ZONEAMENTO DA PLANÍCIE DE INUNDAÇÃO RESULTANTE DA ROTURA DE BARRAGENS

**Relatório de atividades da consultoria técnica – setembro 2023
a março 2024**

RELATÓRIO 206/2024 – DHA/NRE

Figura A.I.2 – Resposta à questão identificada em 3.3 b)

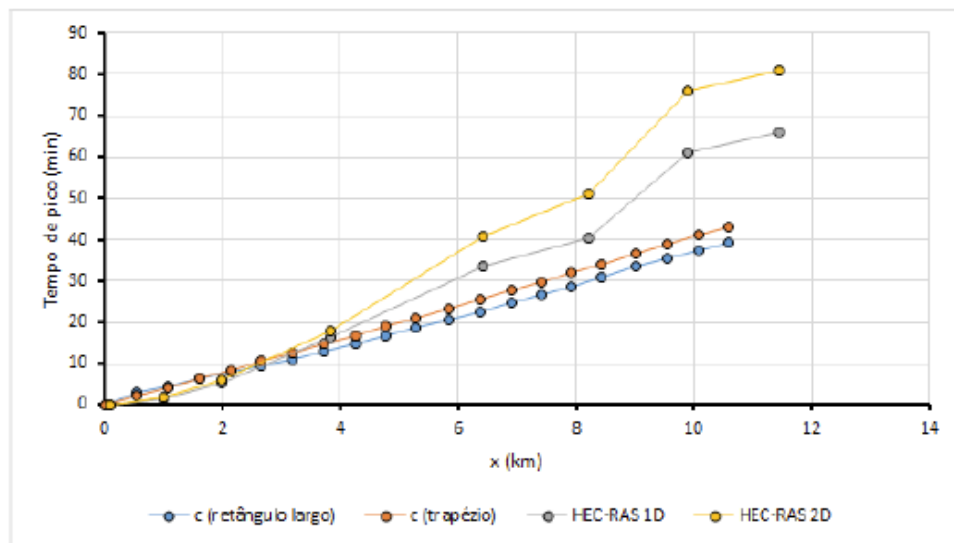
Remeto em anexo o excel fornecido pelo Renato, mas modificado com base na minha análise por forma a procurar aperfeiçoar a aproximação do cálculo do tempo de chegada com base em secções trapezoidais (21 secções).

Penso que em vez de se considerar uma secção trapezoidal média dando origem ao um vale prismático (penso que foi a abordagem do Renato), se devem considerar ajustes a trapézios independentes, um para cada secção de cálculo (21 trapézios, portanto).

Os resultados de uma abordagem com base nesta formulação produz resultados bastante interessantes (admitindo que usei bem a planilha que Renato partilhou e que, já agora, aproveito para o felicitar pela abordagem geral, que me parece bem conseguida e fundamentada).

Este era o gráfico com os resultados para a barragem de Salto com a formulação fornecida pelo Renato, a qual tende a sobrestimar as celeridades pela abordagem da onda cinemática, seja secção retangular larga, seja na secção trapezoidal em canal prismático:

Este é o gráfico obtido com a formulação para secções trapezoidais aproximadas secção a secção, que produz celeridades para a secção trapzoidal (secção a secção) muito concordantes com o HEC-RAS 1D.

Figura A.I.3 – Retificação da resposta à questão identificada em 3.3 b)

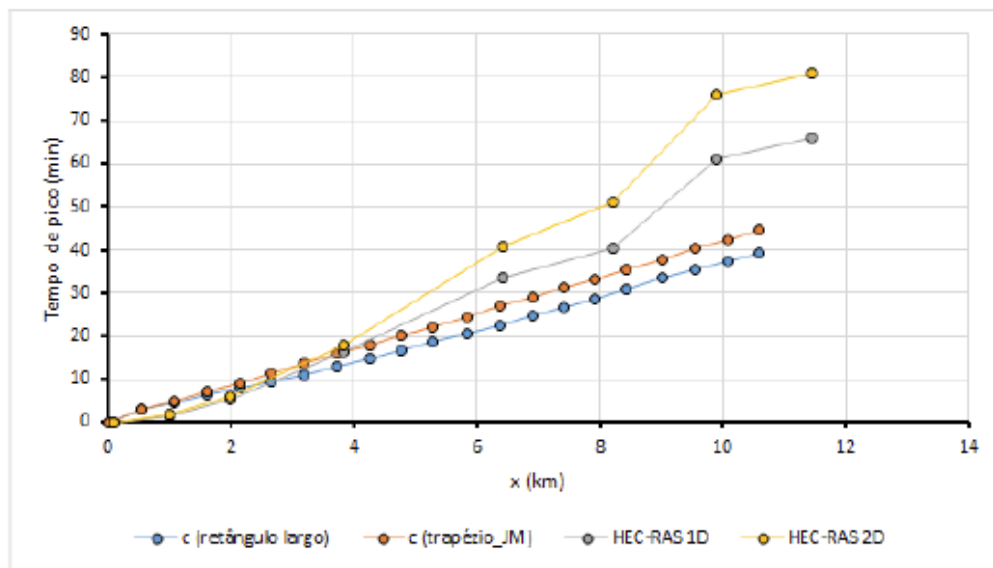
Peço desculpa, mas as fórmulas da área e do perímetro molhado das secções trapezoidais estavam erradas porque tinham células trancadas indevidamente, e ao copiar a fórmula da secção 0 para as restantes, introduzi um erro.

Já as corriji e recalculei (figura abaixo - excel anexo).

Concluo que, se o resultado anterior (fórmulas erradas) era promissor, já o resultado corrigido em quase nada muda o resultado da tua simulação com uma única secção para todo o vale (canal prismático). Atrasa, mas só um pouco e sem relevo, o tempo de chegada!...

A onda cinemática continua, portanto, seja trabalhando mais as secções (a minha abordagem), seja de forma mais expedita (a tua abordagem), com uma velocidade de propagação superior à da ondsas dinâmicas 1D e 2D obtidas pelo Hec-ras.

Não cheguei a perceber como defines a secção trapezoidal - é a sentimento sobre a nuvem de pontos do gráfico?

Noto que me parece expectável o resultado obtido, dado que o modelo da onda cinemática constitui uma abordagem simplificada para descrever o escoamento de água em canais abertos, assumindo que a aceleração convectiva do escoamento é negligenciável em comparação com a aceleração local devida à inclinação do canal. Na formulação da onda cinemática pressupõe-se que as mudanças na velocidade do escoamento ao longo do comprimento do canal são predominantemente causadas pela inclinação deste, desprezando um conjunto de outros fatores relevantes (mudança da secção transversal e frente de onda abrupta com importante peso da

Figura A.I.6 – Complemento à resposta à questão identificada em 3.3 d)

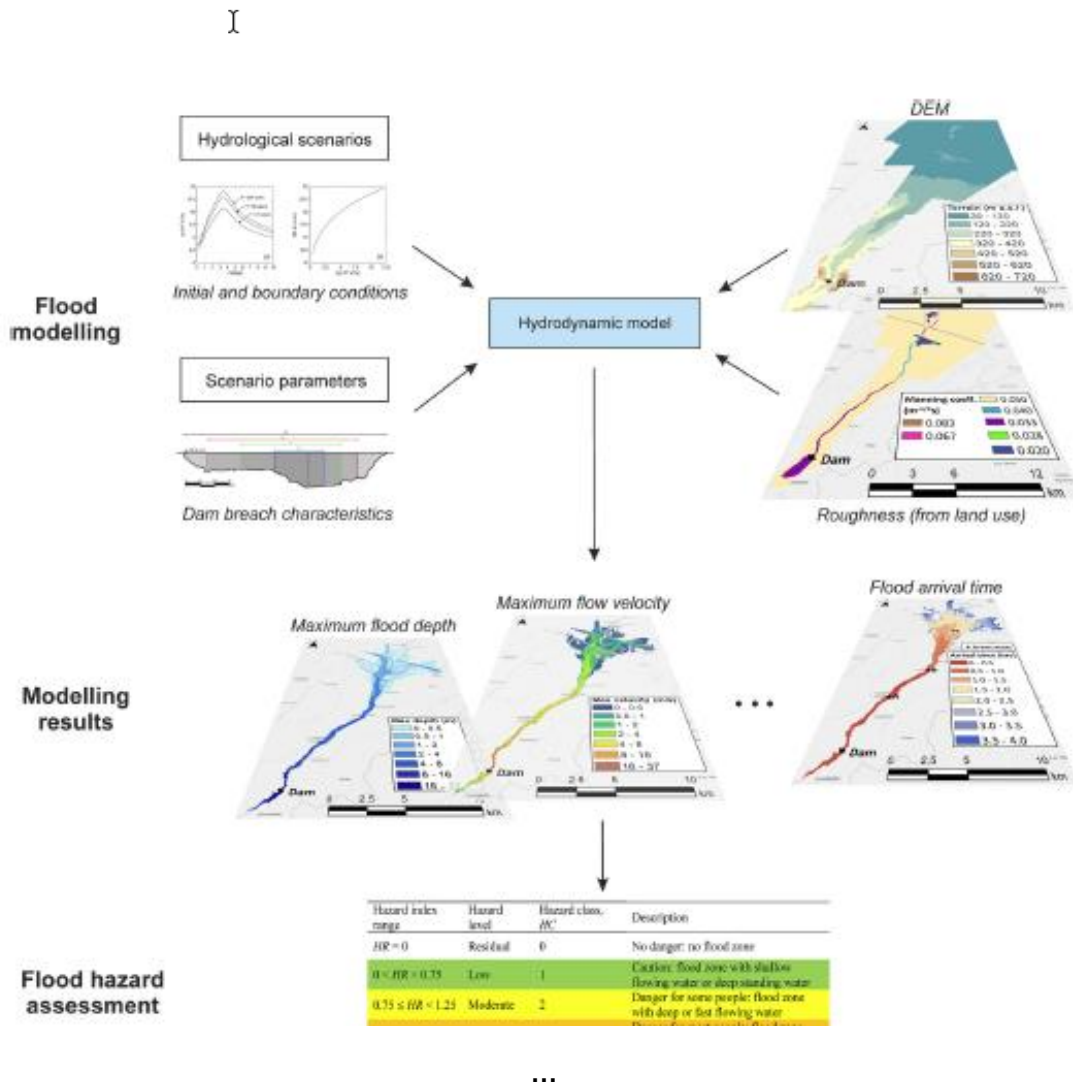
Ainda sobre a perigosidade hidrodinâmica, partilho:

- um artigo de 1989 "Human stability in a high hazard flood zone" no qual se analisa experimentalmente o potencial do produto HxV para estes efeito,
- bem como um outro mais recente "Quantitative flood hazard assessment methods: A review" de 2022, no qual se aborda a questão para, entre outros, o caso de roturas de barragens, contendo nas referências bibliográficas diversos links para outros artigos sobre esta matéria.

Chamou-me à atenção na primeira passagem de olhos que dei no segundo artigo a seguinte figura relativa a tipos de mapas a produzir em casos de Dam-break analysis:
